Bescheid

über die Änderung und Ergänzung der
allgemeinen bauaufsichtlichen Zulassung
vom 1. Oktober 2014

Z-33.84-1019

Wärmedämm-Verbundsystem "ALLFAtherm classic.org" nach ETA-07/0209

Anlage 7

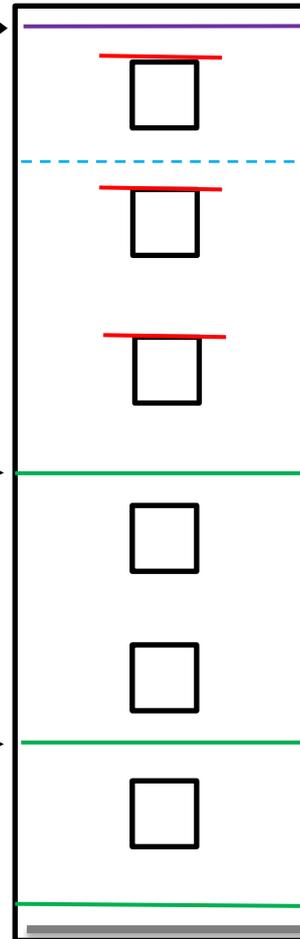
Für schwerentflammbare WDVS mit bis zu 300 mm dicken EPS-Platten müssen zusätzlich zu den in Abschnitt 4.6.2 enthaltenen Bestimmungen folgende konstruktiven Maßnahmen gegen eine Brandeinwirkung von außen ausgeführt werden (siehe Anlage 7):

1. ein Brandriegel an der Unterkante des WDVS bzw. maximal 90 cm über Geländeoberkante oder genutzten angrenzenden horizontalen Gebäudeteilen (z. B. Parkdächer u. a.).

2. ein Brandriegel in Höhe der Decke des 1. Geschosses über Geländeoberkante oder angrenzenden horizontalen Gebäudeteilen nach Nr. 1, jedoch zu dem darunter angeordneten Brandriegel mit einem Achsabstand von nicht mehr als 3 m. Bei größeren Abständen sind zusätzliche Brandriegel einzubauen.

3. ein Brandriegel in Höhe der Decke des 3. Geschosses über Geländeoberkante oder angrenzender horizontaler Gebäudeteile nach Nr. 1, jedoch zu dem darunter angeordneten Brandriegel mit einem Achsabstand von nicht mehr als 8 m. Bei größeren Abständen sind zusätzliche Brandriegel einzubauen.

4. weitere Brandriegel an Übergängen der Außenwand zu horizontalen Flächen (z. B. Durchgänge, -fahrten, Arkaden), soweit diese in dem durch einen Brand von außen beanspruchten Bereich des 1. bis 3. Geschosses liegen.

- Höhe ≥ 200 mm,
- nichtbrennbare Mineralwolle-Lamellenstreifen, Baustoffklasse A1 oder A2 nach DIN 4102-1 bzw. Klasse A1 oder A2 - s1,d0 nach DIN EN 13501-1, nicht glimmend, aus Steinfasern mit einem Schmelzpunkt von mindestens 1000 °C geprüft nach DIN 4102-17, mit einer Rohdichte zwischen 60 und 100 kg/m³,

- mit mineralischem Klebemörtel (Bindemittel: Kalk und/oder Zement) vollflächig angeklebt und
- zusätzlich mit WDVS-Dübeln angedübelt (entweder durch den bewehrten Unterputz hindurch, oberflächenbündig unter dem bewehrten Unterputz oder im Mineralwolle-Lammellendämmstoff versenkt),

- Verdübelung mit zugelassenen WDVS-Dübeln bestehend aus Dübelteller und Hülse aus Kunststoff sowie Spreizelement aus Stahl, Durchmesser des Dübeltellers ≥ 60 mm, Rand- und Zwischenabstände der Dübel: mindestens 10 cm nach oben und unten, maximal 15 cm zu den seitlichen Rändern eines Brandriegel-Streifenelements sowie maximal 45 cm zum benachbarten Dübel,

Weiterhin ist ein Brandriegel (wie vorstehend beschrieben) maximal 1,0 m unterhalb von angrenzenden brennbaren Bauprodukten (z. B. am oberen Abschluss des WDVS unterhalb eines Daches) in der Dämmebene des WDVS anzuordnen. Dieser Brandriegel ist mit einem Klebemörtel vollflächig anzukleben; eine zusätzliche Verdübelung mit zugelassenen WDVS-Dübeln ist jedoch nur auszuführen, wenn sie zur Aufnahme der Lasten aus Winddruck (Windsog) benötigt wird.
